(仮称) 仙台市荒井南土地区画整理事業に係る
環境影響評価準備書に対する指摘事項への対応について

平成 24 年 6 月 27 日

仙台市荒井南土地区画整理組合
設 立 準 備 委 員 会

● 準備書 p.1-42 の切土部拡大図の追加

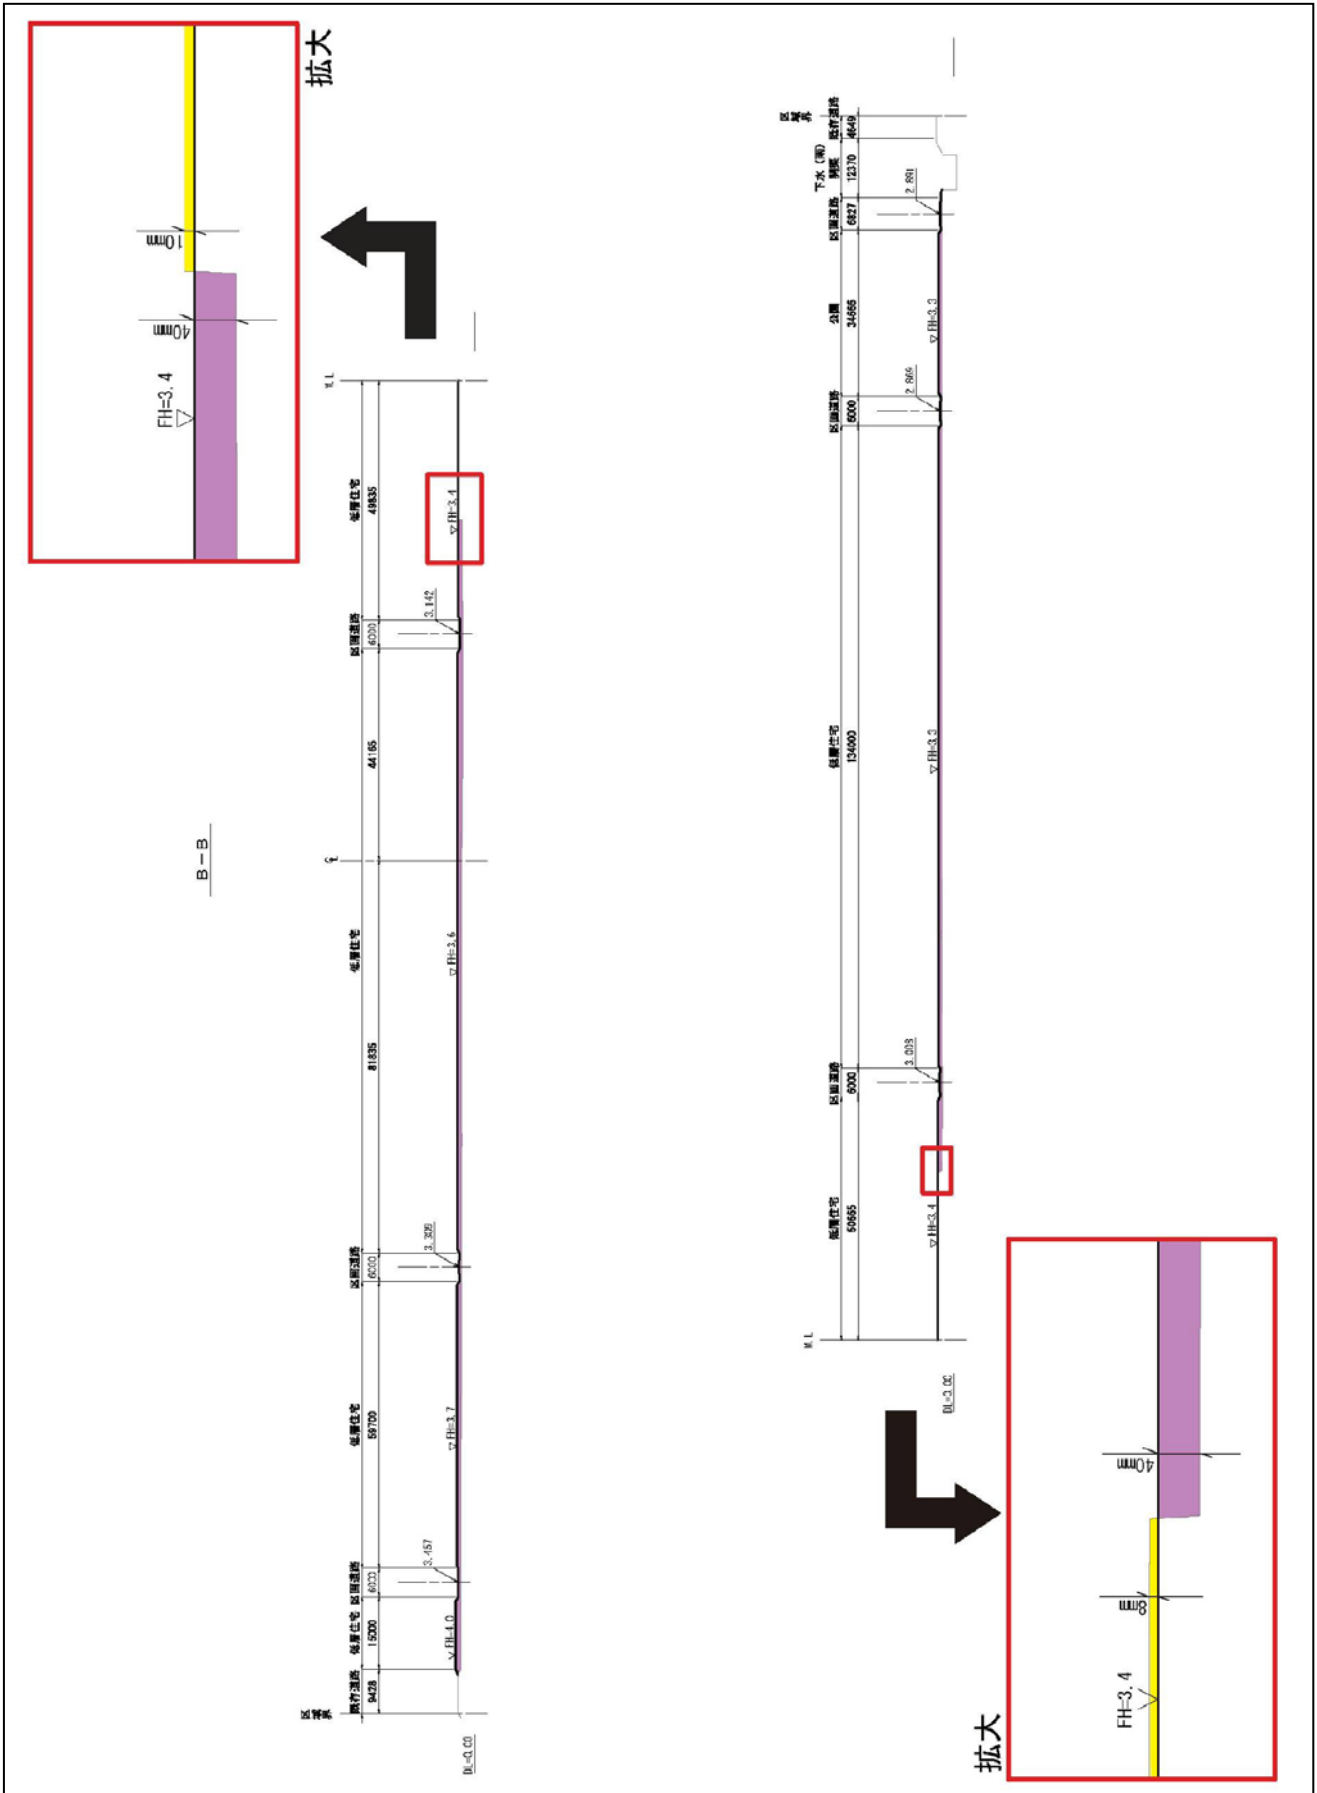
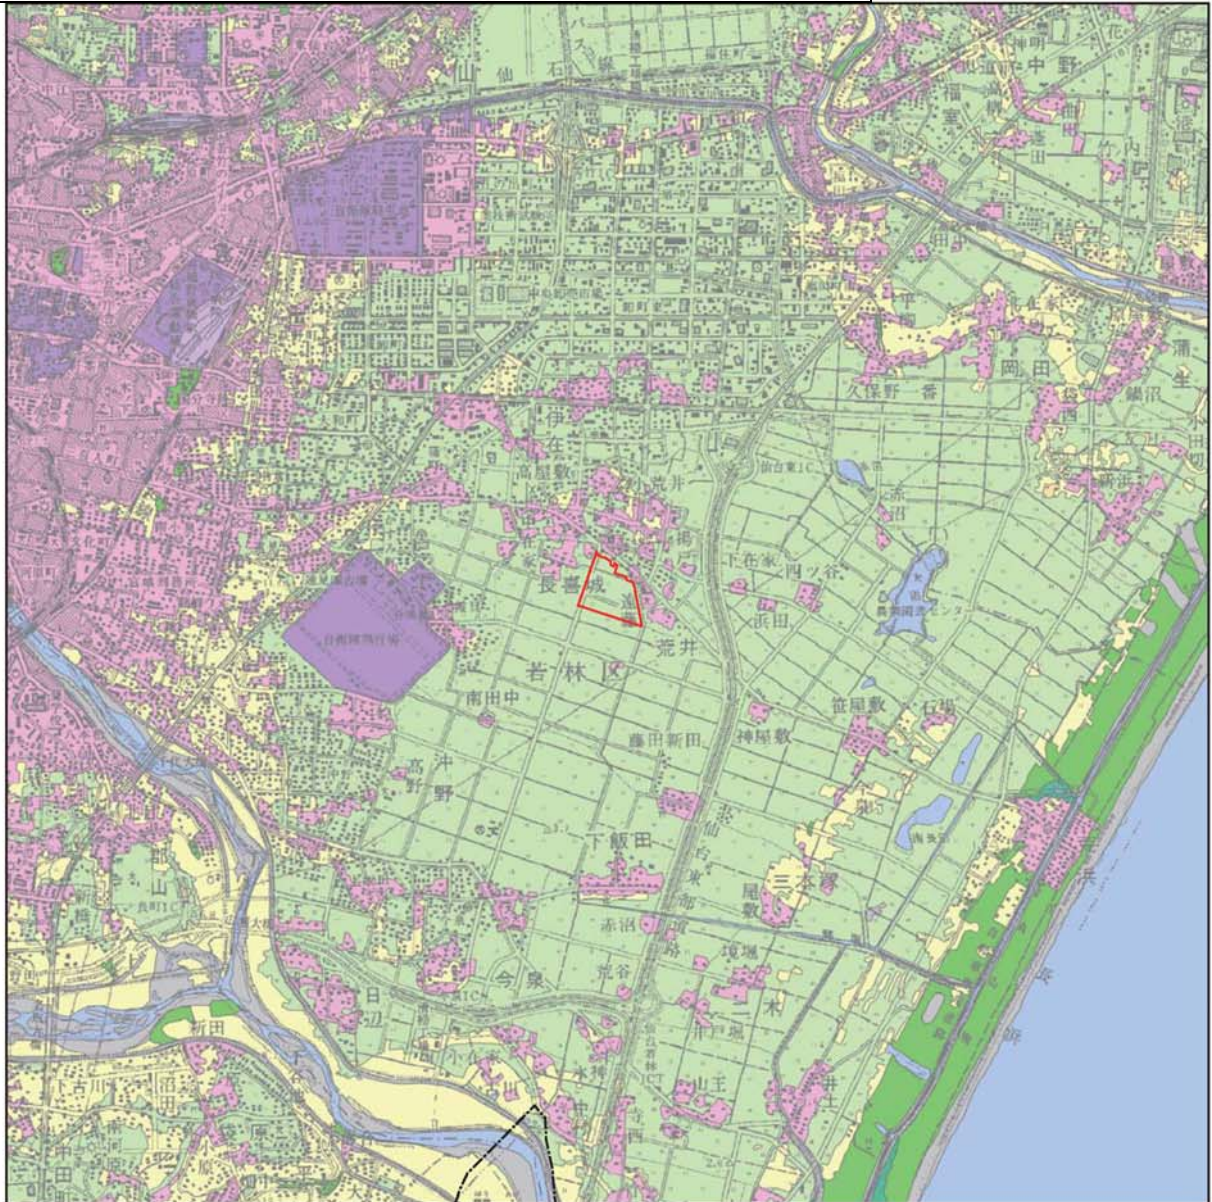
指摘事項	対応方針	備考
1	準備書 p.1-40 の造成計画において、南側中央部に切土部分がある。 切土としている部分は、もともと「田」として利用されていた箇所に盛土を行い、現状の空き地になったと考えられる。切土は、この盛土の部分の切るという意味と思われるが、準備書 p.8.5-11 では、切土部分が図面上に見えなく、整合しない。	事業予定地の切土箇所は、昔、田として利用されていた箇所に現況地盤面から1.0m以下の盛土を行い、ドックランとして営業されている土地です。 準備書 p.1-42 のB-B断面において、盛土部がとぎれている箇所が切土部になります。10cm程度の切土になりますので、横断面に表れる程度ではありません。	資料-5 p.16 参照

図 土地利用分類図（1907年）

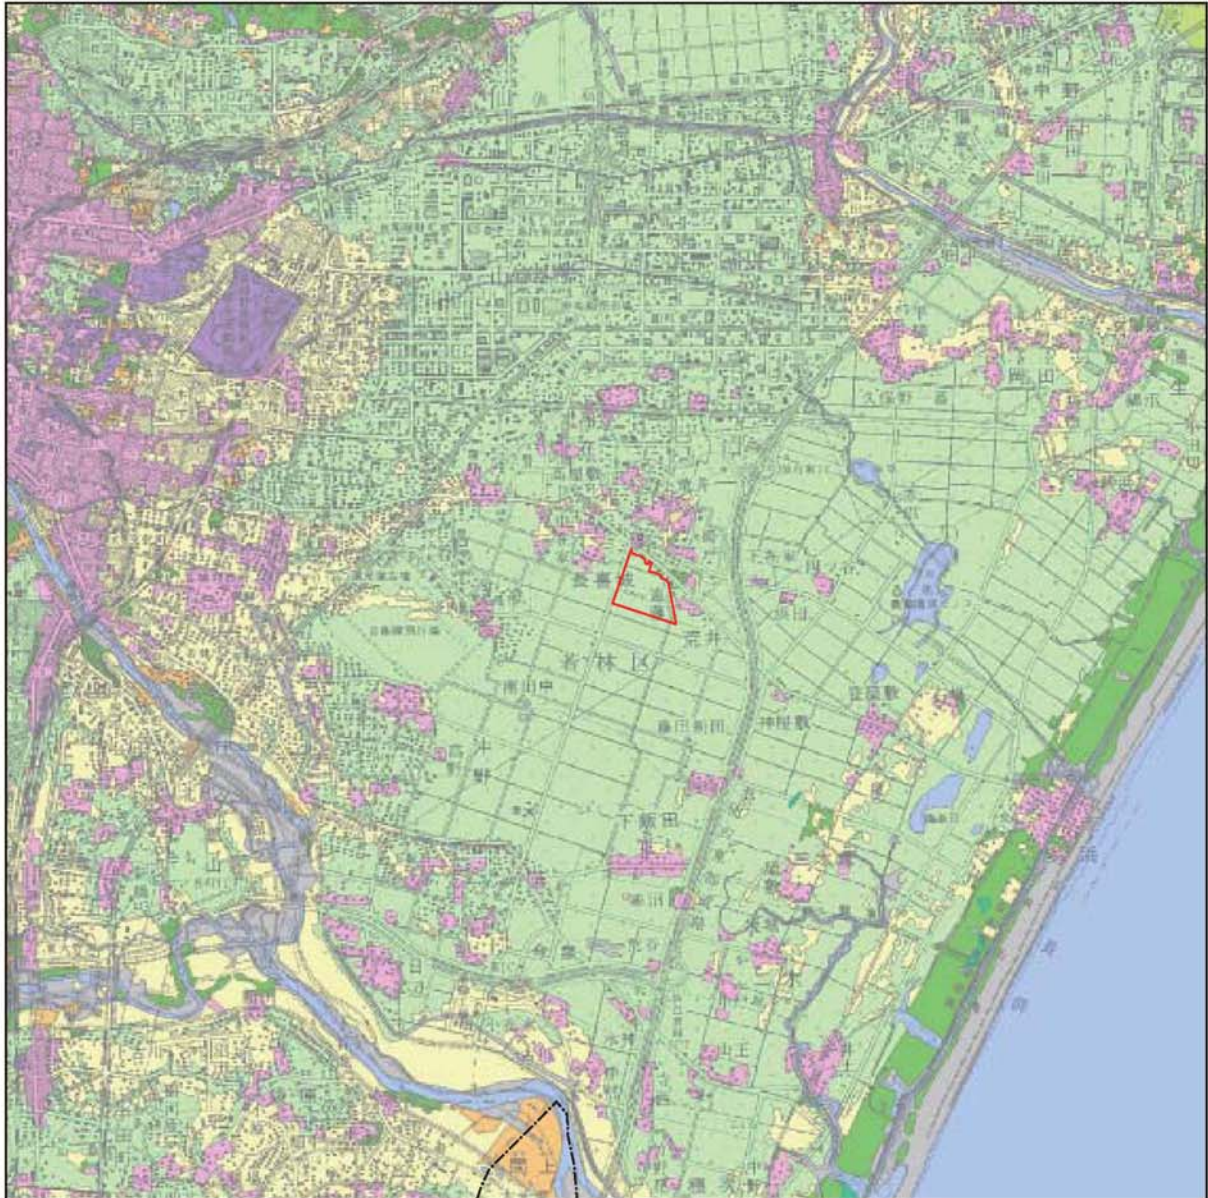
指摘事項	対応方針	備考
2	切土としている部分を含め、事業予定地が「田」として土地利用される以前の状況を可能な限り示すべきである。	事業予定地は、準備書 p.6-72 に示すとおり、1964年(昭和39年)時点で「田」として土地利用されています。1907年(明治40年)時点においても「田」であり、現在から100年以上前も田として土地利用されています。	資料-6 p.17~18 参照
3	準備書 p.8.5-19 において、地震前後のボーリング調査の比較をしているが、同じ調査ポイントの比較ではないので、これを前後として比較したと記載するのは不適當である。地震前の調査地点の近傍で、地震後にボーリング調査をしなければ、地震の影響の有無を調べることにならない。 また、要約書 p.6 で「性状の変化について検証を行った」とあるが、記述するなら「性状の変化に大きな差がないことを確認した」くらいと思われる。	本事業では、震災前に事業予定地内で先行してボーリング調査を進めていたため、事業予定地内では、震災前後のボーリング調査結果及び土質試験結果があります。 事業予定地外の既存ボーリングデータは市街化されてから少なくとも65年以上経過しており、粘性土の圧密沈下と砂質土の即時沈下は完了しているものと考えられます。 そのため、震災前後の地質の変化等の検証にあたっては、事業予定地外のボーリング調査を用いず、概ね同じ土地利用条件である事業予定地内の震災前後のボーリング結果及び土質試験結果を用い、粒度分布の変化及びN値の変化の程度について検証しました。その結果は準備書 p.8.5-19 に記載しています。 しかし、ご指摘のとおり、同じ調査ポイントでの比較ではないため、評価書及び要約書作成時には、「地震前に自主的に実施していたボーリング調査結果と、それと同一地点ではないが概ね同じ土地利用条件であって、地震後に実施した250m程度離れた地点のボーリング調査結果から、地質の性状の変化に大きな差がないことを確認した。」という表現に修正していきます。	資料-7 p.19 参照
4	要約書 p.12 において、ボーリング調査地点の一点の結果から、「局所的な分布であると考えられる」と記載するのは妥當ではない。どこまでの範囲に液状化懸念層があるかは、現段階で予見できないと思われる。	「5. 地形・地質」1) -1 と同じ	資料-4 p.14~15 参照
